Rapport zienswijzen

Ontwerpbestemmingsplan

'De Streek, partiële herziening Oude Rijksweg 683 te Rouveen'

Datum rapport: ***juli 2021***
Behorend bij raadsbesluit d.d.: ***21 september 2021***

De Streek, partiele herziening Oude Rijksweg 683 te Rouveen

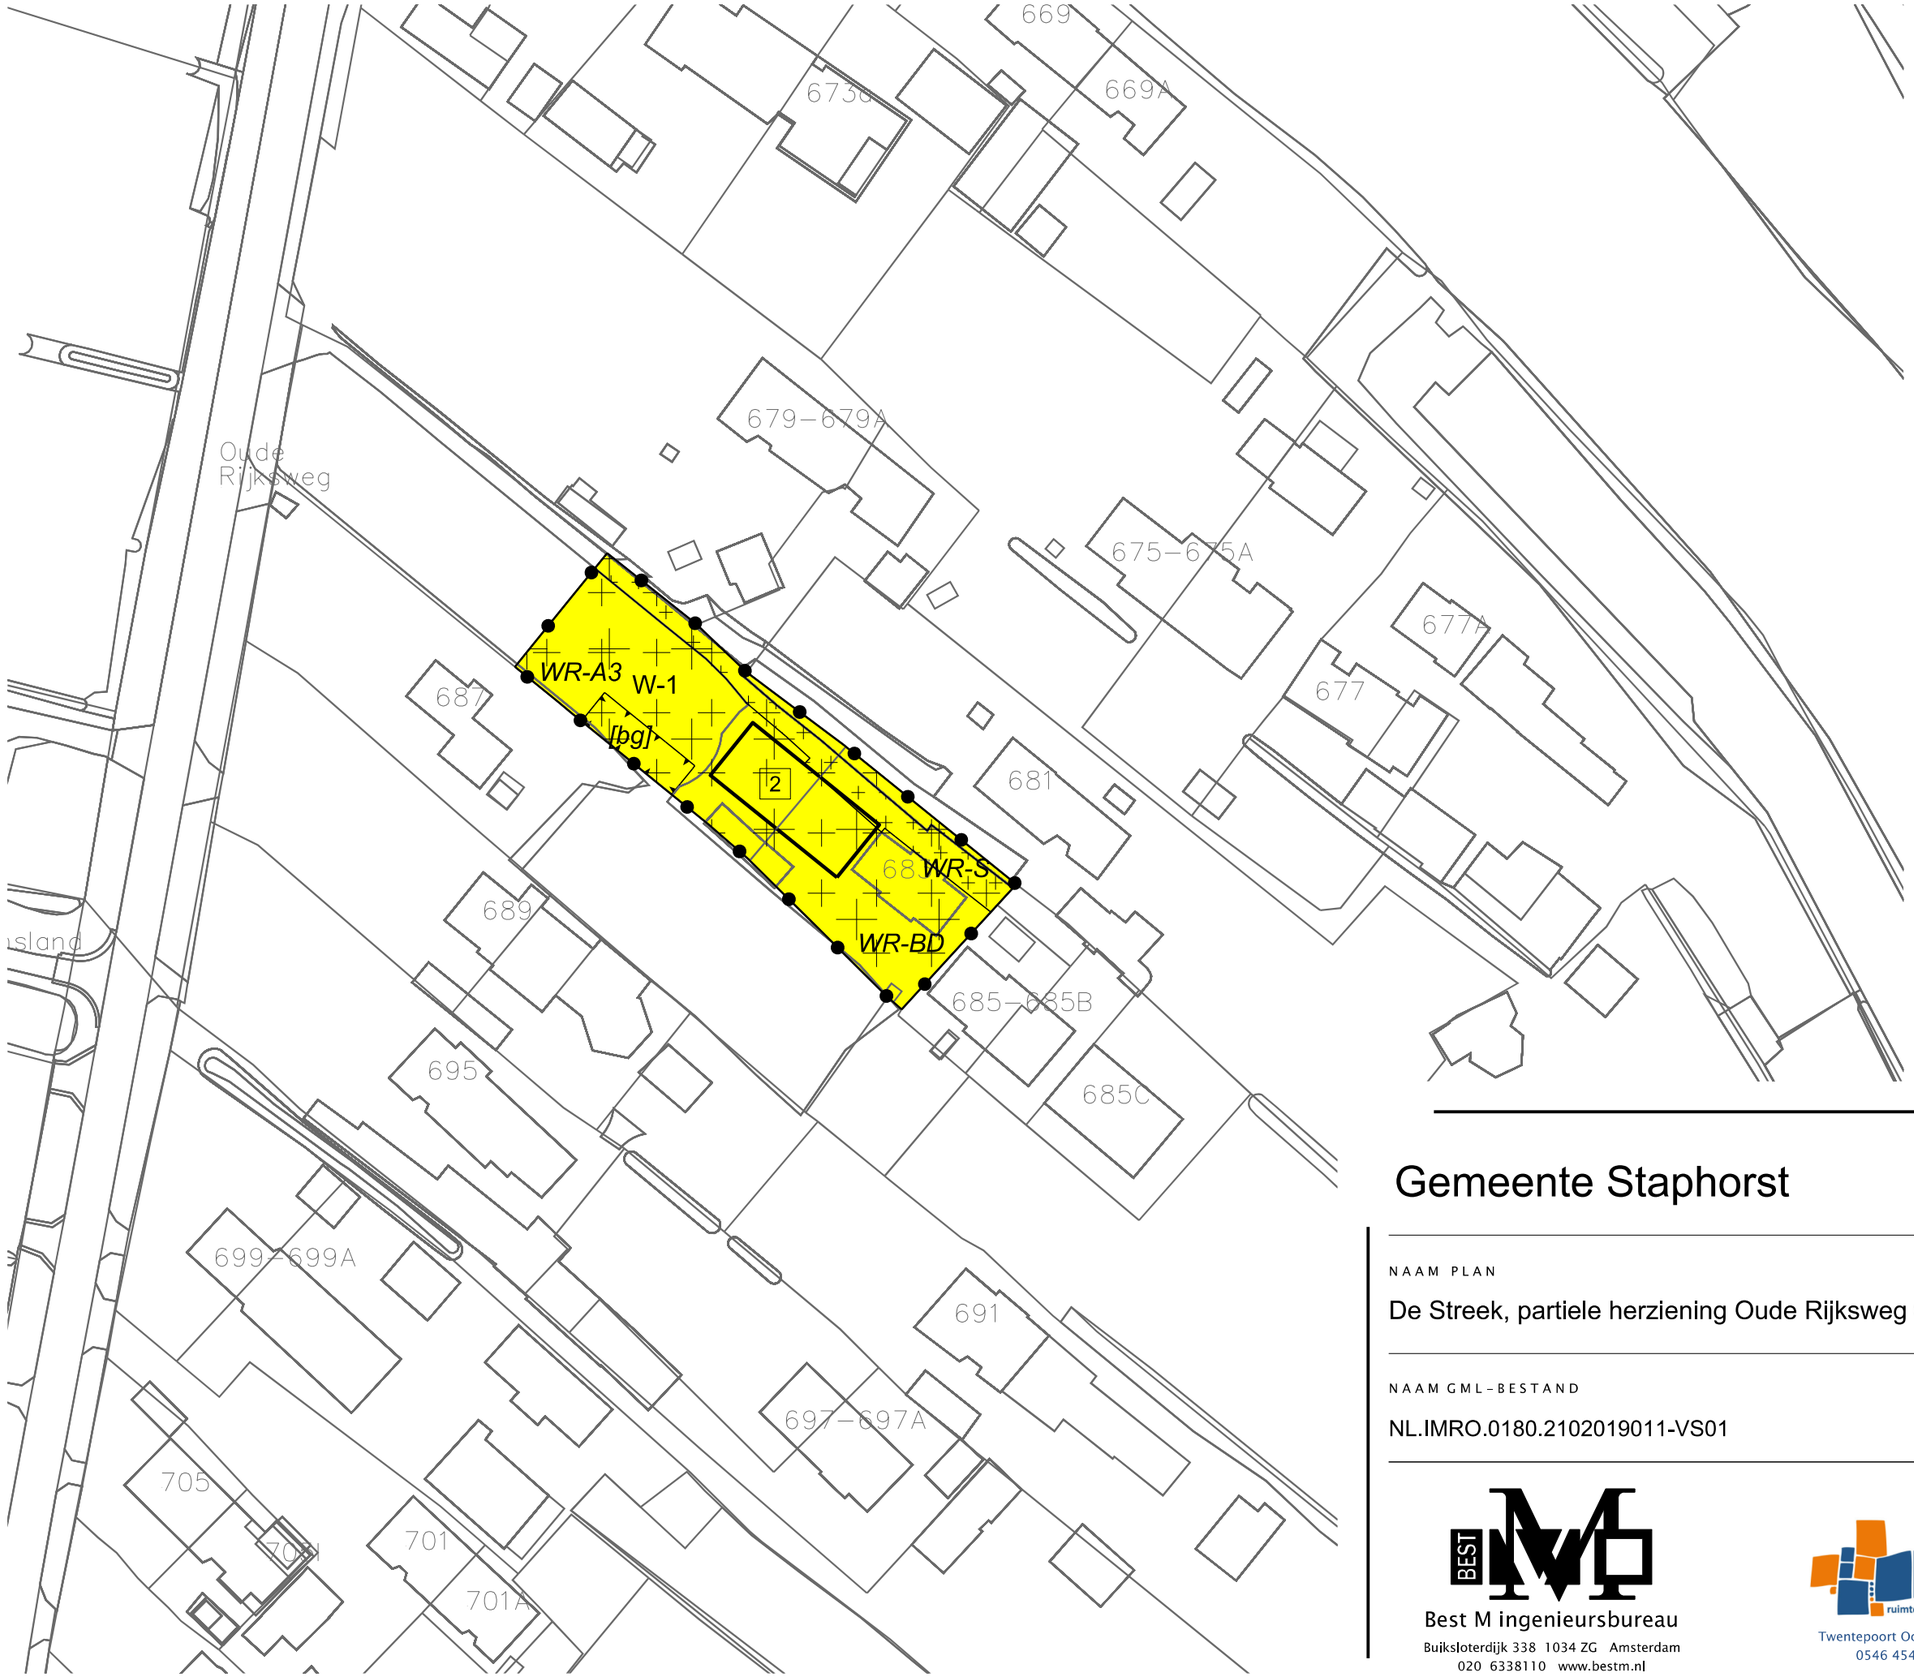
Op basis van de verbeelding wordt de breedte van de steeg smaller. Het bouwvlak is deels over de steeg heen getekend.

- Het wijzigen van de verbeelding:
  - Waarde steeg wordt conform huidig bestemmingsplan op de steeg toegepast.
  - Ligging Bouwvlak wordt vervolgens hierop aangepast.
- Aanpassing van de tekst in de toelichting onder paragraaf 8.3 participatie. (Feitelijk weergeven van verloop hiervan.)
- Aanpassing van de erfinrichtingstekening waarbij de begroeiing correct wordt ingetekend. Zie bijlage 1 bij toelichting en regels en als opgenomen afbeelding 1.1 in de toelichting van het bestemmingsplan.

Gemeentelijke reactie
In de verbeelding is het bouwvlak deels over de steeg heen gelegd. Hierdoor is een deel van de dubbelbestemming 'Waarde – Steeg' komen te vervallen. De steeg zal in breedte gelijk moeten blijven aan de huidige planologische situatie. Het bouwvlak zal daarom worden verkleind en de dubbelbestemming 'Waarde – Steeg' zal worden terug gebracht op de manier zoals deze in het Veegplan De Streek is aangegeven.

onderdeel: Erfinrichtingsplan

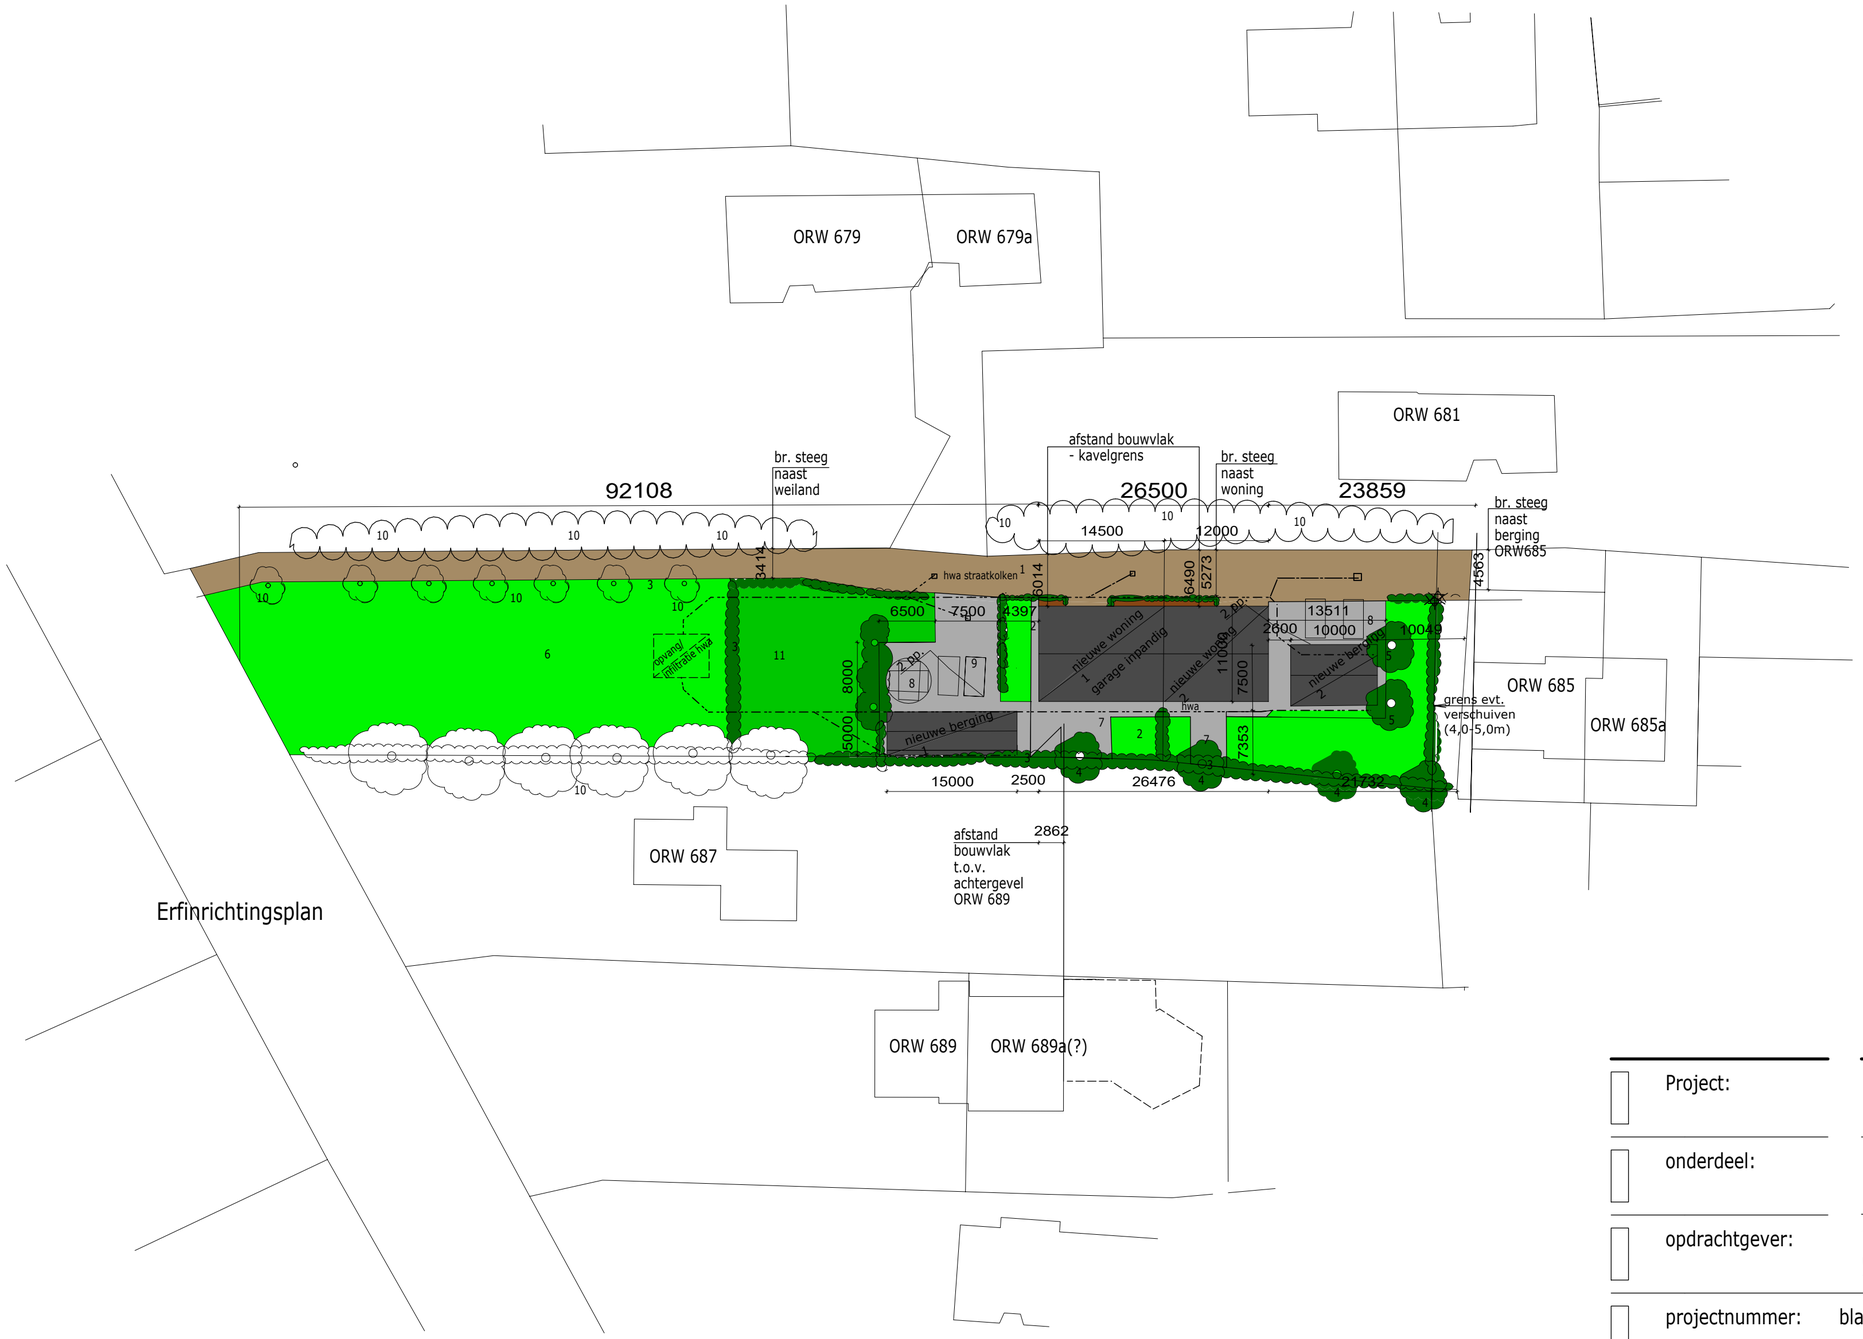
3.3.3 Erfinrichtingsplan
De begroeiing zoals getekend in het inrichtingsplan is niet correct. De groenstrook zoals aangegeven op de inrichtingstekening aan de noord- / noordwestzijde is niet aanwezig. Dit is volledig bestraat tot aan de steeg. Deze bestrating is ten behoeve van de bereikbaarheid van het perceel en kan doordoor ook niet conform inrichtingstekening worden uitgevoerd.

Gemeentelijke reactie
Conform de EPOS-werkwijze is de zienswijze gedeeld met de initiatiefnemer. Zij hebben geconstateerd dat de begroeiing niet juist is ingetekend. Dit zal worden aangepast.
